**NOTE D'ACCOMPAGNEMENT FAISANT SUITE À L'ACCUSÉ DE RÉCEPTION DE DOSSIER INCOMPLET DU 2 SEPTEMBRE 2025**

**RÉF. COMM : 12300**

Une demande de permis a été introduite le **7 janvier 2025** pour le bien sis rue Wangermée 2 à 1040 Etterbeek, ayant pour objet de « *régulariser l'aménagement des combles et la construction d'une annexe au rez et sous-sol ainsi que rénover une maison unifamiliale 5 chambres* » (réf. com : 12300).

Plan figurant l'escalier extérieur – situation existante

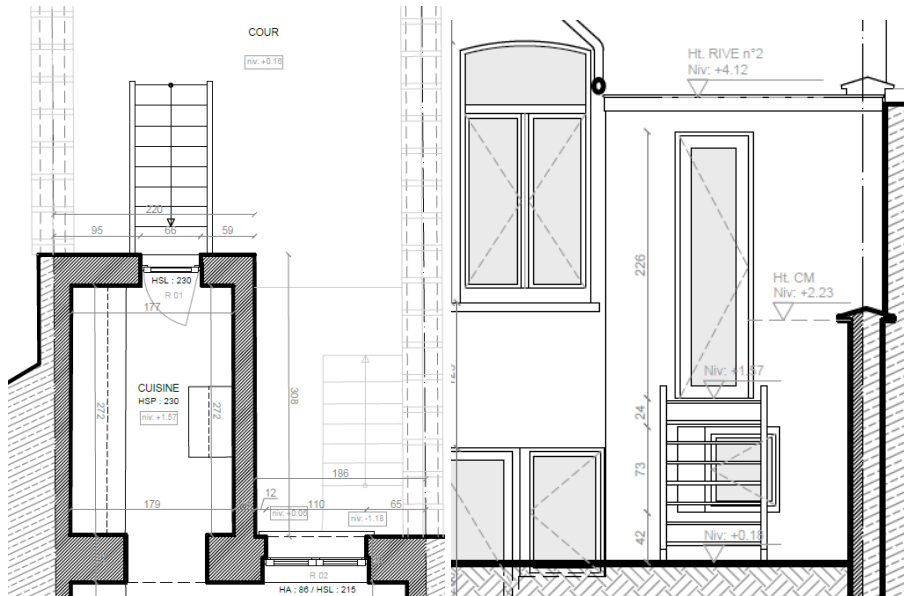
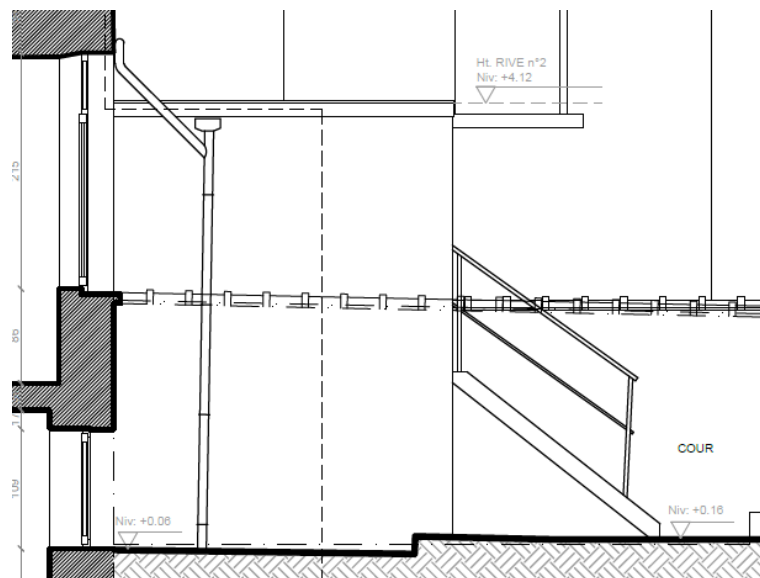
L'escalier actuel menant du séjour (cuisine) vers la cour déroge à l'article 4 du titre 1 du RRU en matière de profondeur, tant par rapport au mitoyen de droite qu'à celui de gauche (n° 4 de la rue Général Wangermée et n°137 de l'Avenue de la Chasse).

Ledit escalier n'est par ailleurs pas conforme au Code civil en matière de distance par rapport au mitoyen de gauche (n°137 de l'Avenue de la Chasse).

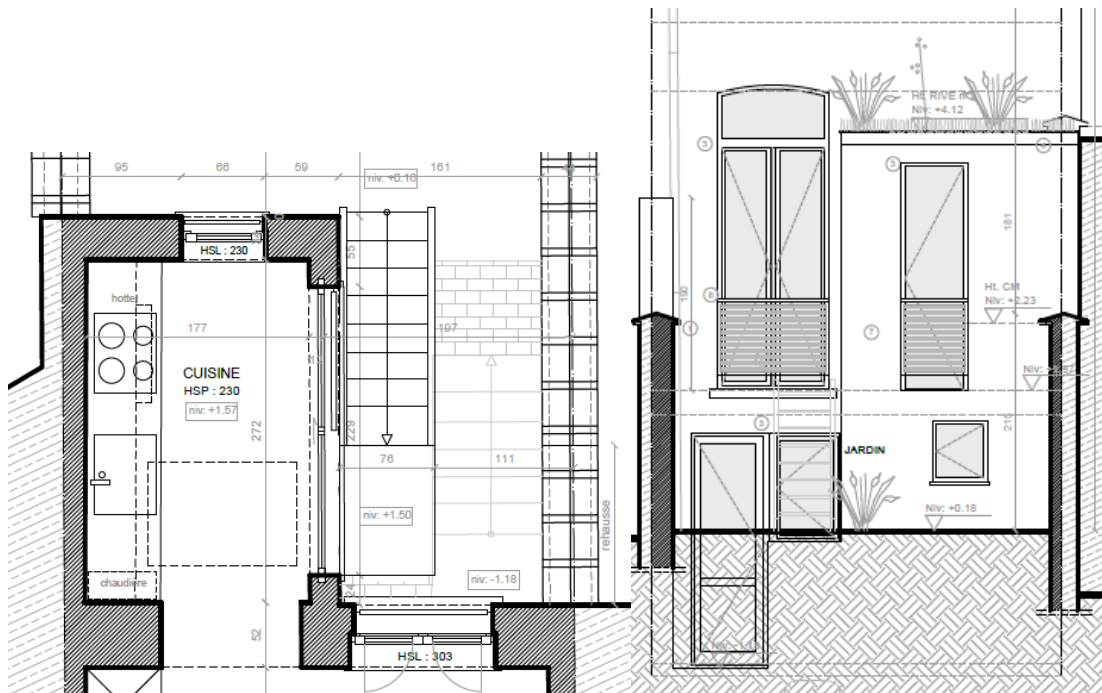
Pour rappel, dans le cadre des premiers plans déposés, cet escalier était initialement supprimé.

Toutefois, dès lors que la Commission de concertation a, dans son avis favorable conditionnel du 20 mai 2025, imposé de « prévoir un accès direct du séjour vers le jardin », il avait été décidé de le maintenir tel quel dans le cadre des seconds plans déposés à la suite dudit avis.

Plan figurant l'escalier extérieur – situation projetée

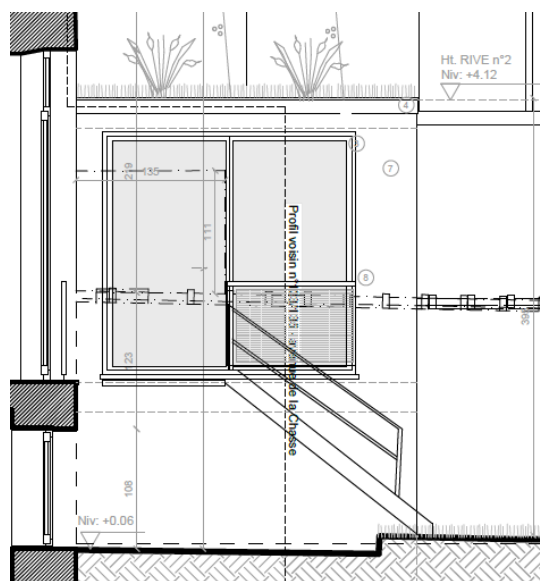
Désormais, il est prévu de déplacer l'escalier au droit de l'annexe arrière.

Ainsi, la grande baie vitrée projetée en façade latérale de l'annexe donne accès à une petite plateforme en caillebotis, à partir de laquelle un escalier descend vers le jardin.

Il convient de souligner que cet aménagement ne vient pas entraver le second accès au jardin depuis le sous-sol arrière (salle de fitness).

Par ailleurs, et afin d'être conforme au Code civil, une réhausse du mur mitoyen de droite est prévue afin d'empêcher toute vue intrusive vers la propriété voisine sise au n°4 de la rue Général Wangermée.

Bien que cet aménagement ne supprime pas en soi l'existence de la dérogation à l'article 4 du titre 1 du RRU, il permet toutefois d'en réduire sensiblement son ampleur, dès lors que l'escalier est désormais contenu dans le profil de l'annexe arrière.

En conséquence, dès lors que la dérogation à l'article 4 du titre 1 du RRU a été expressément accordée par la Commission de concertation pour l'annexe arrière, il devrait en être de même pour l'escalier extérieur.
